**ONDERWERP**  
Coenecoop - Beoordeling akoestiek

**ONZE REFERENTIE**  
D10036550:55

**DATUM**  
22 november 2021

Voor project Coenecoop te Waddinxveen heeft een beoordeling van de akoestiek plaatsgevonden. Project Coenecoop betreft een aanlandlocatie met zouthub en aangrenzende kantoren. In deze memo wordt de akoestiek van de kantoorfunctie beoordeeld. Deze beoordeling vindt plaats op basis van eisen gesteld door het Programma van Eisen.

## **Bijlage A: Geadviseerde luchtgeluidisolatie interne scheidingsconstructie**

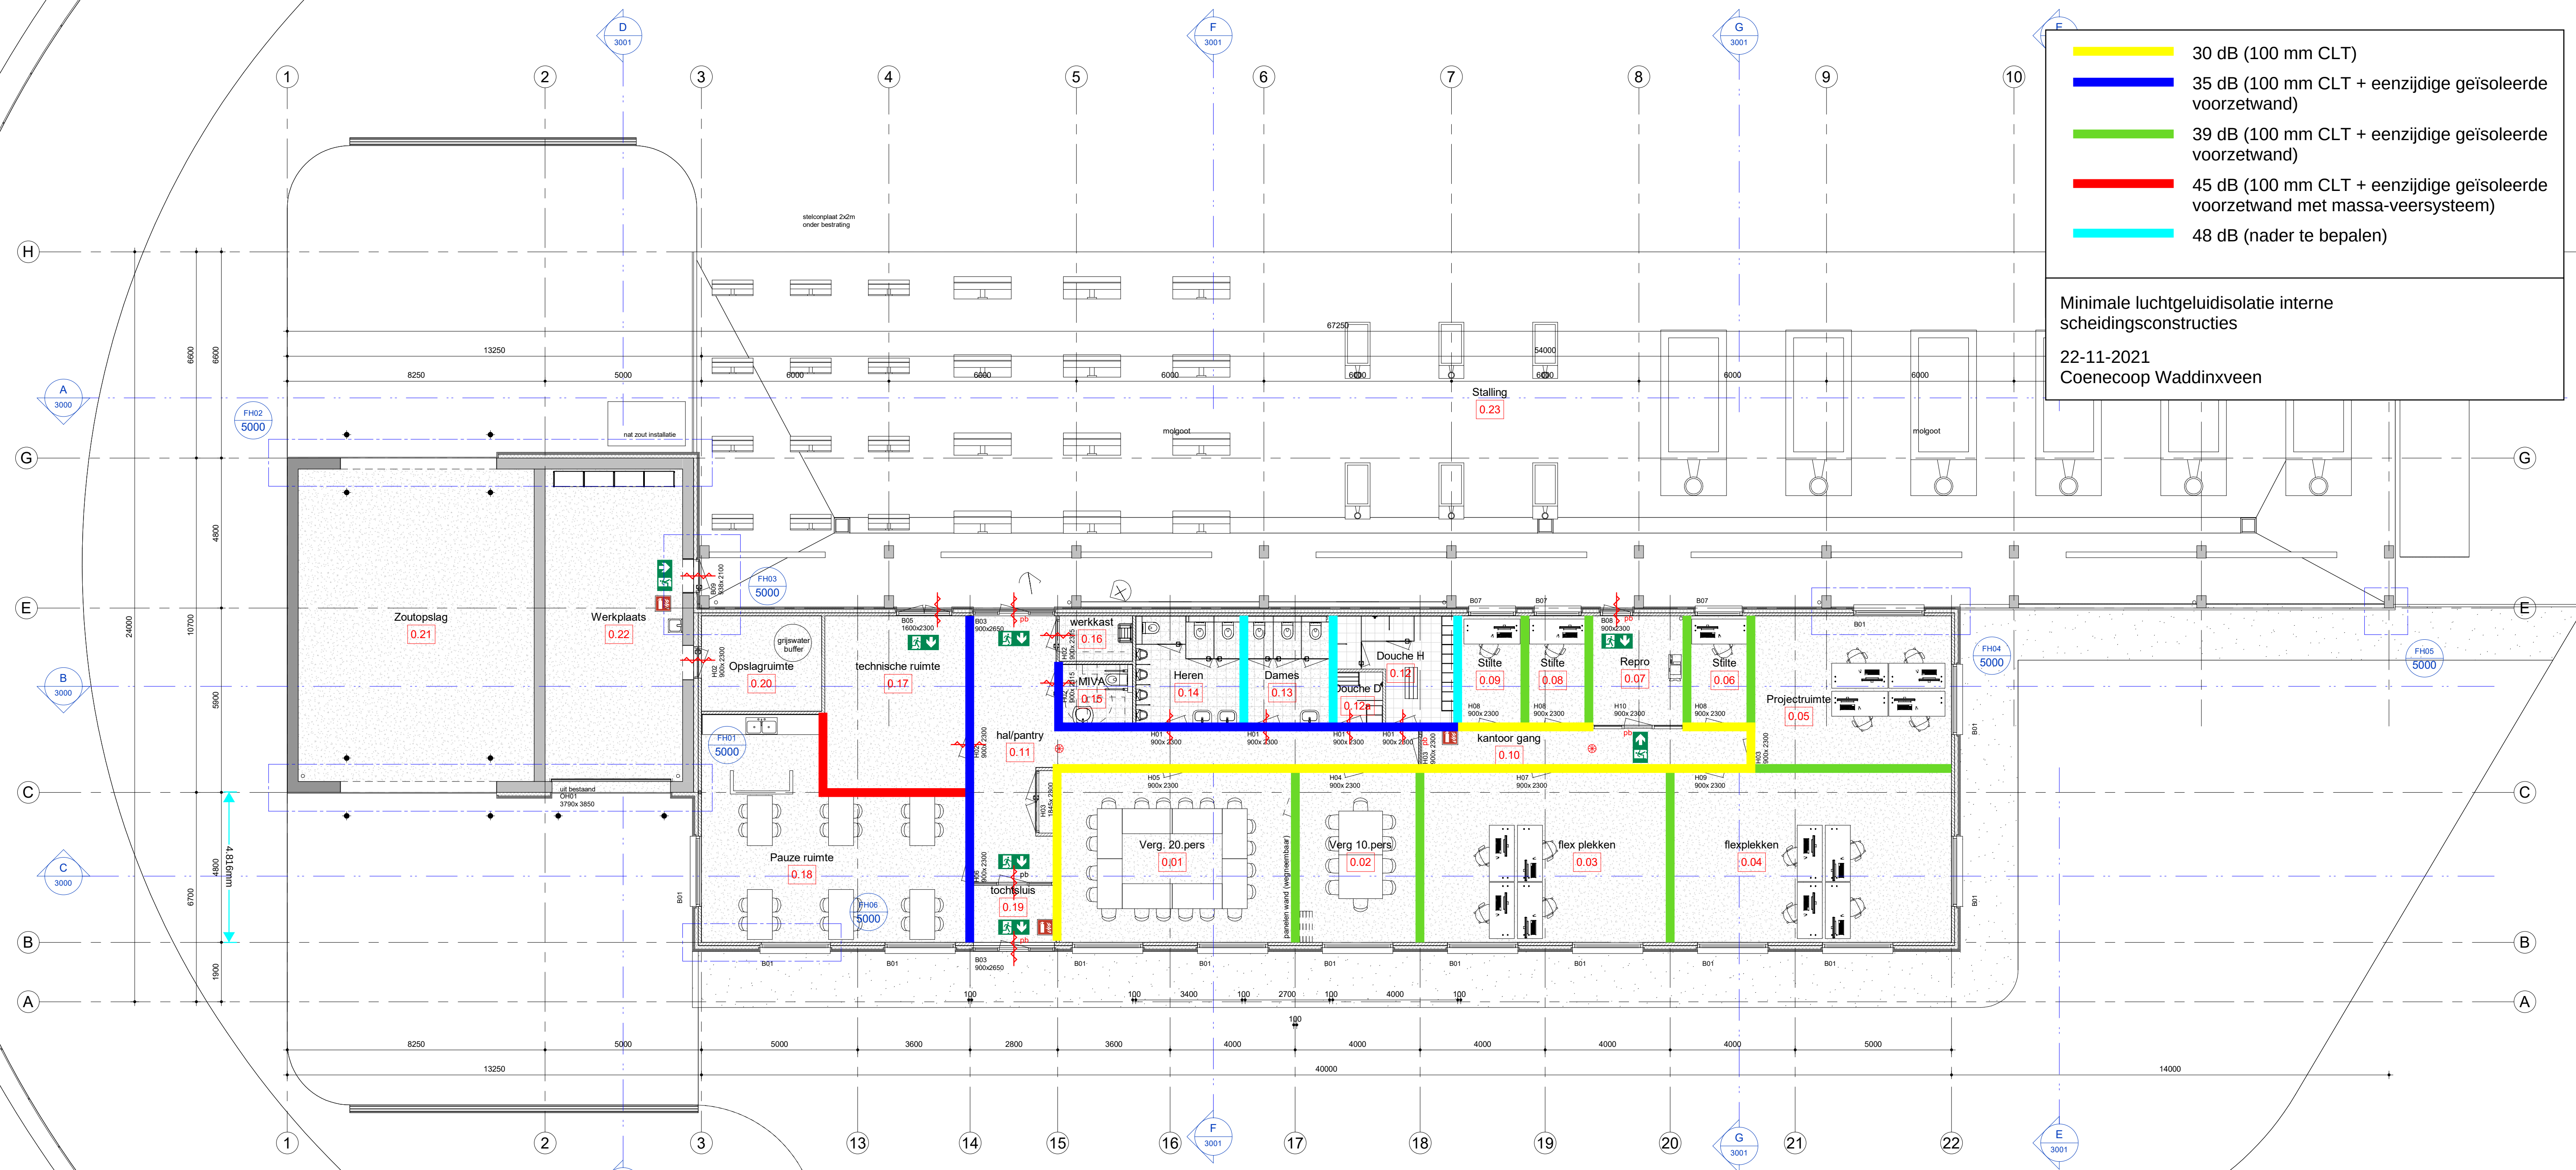
Om te kunnen voldoen aan de gestelde richtwaarden dienen in het ontwerp wanden te worden geselecteerd die voldoen aan de navolgende  $R_w$  – waarden, de adviezen uit dit hoofdstuk zijn tevens op plattegronden weergegeven in Bijlage A.

- Op basis van het Programma van Eisen kan er met 100 mm CLT wanden worden voldaan op de meeste locaties, echter wordt een hoogwaardigere geluidisolatie op sommige plekken geadviseerd. Op basis hiervan kan geconcludeerd worden dat een voorzetwand aan 1 zijde of andere maatregelen zoals weergegeven in tabel 5 aanbevolen wordt.

- Ter plaatse van de werkplekken, het sanitair en de techniekruimte is een 100 mm CLT wand niet toereikend voor de geadviseerde hogere geluidwering. Hier kan een enkelzijdige voorzetwand worden toegepast, zoals weergegeven in Tabel 6. Dit betekent dat het CLT aan één zijde in het zicht zal blijven.

- 30 dB (100 mm CLT)
- 35 dB (100 mm CLT + eenzijdige geïsoleerde voorzetwand)
- 39 dB (100 mm CLT + eenzijdige geïsoleerde voorzetwand)
- 45 dB (100 mm CLT + eenzijdige geïsoleerde voorzetwand met massa-veersysteem)
- 48 dB (nader te bepalen)
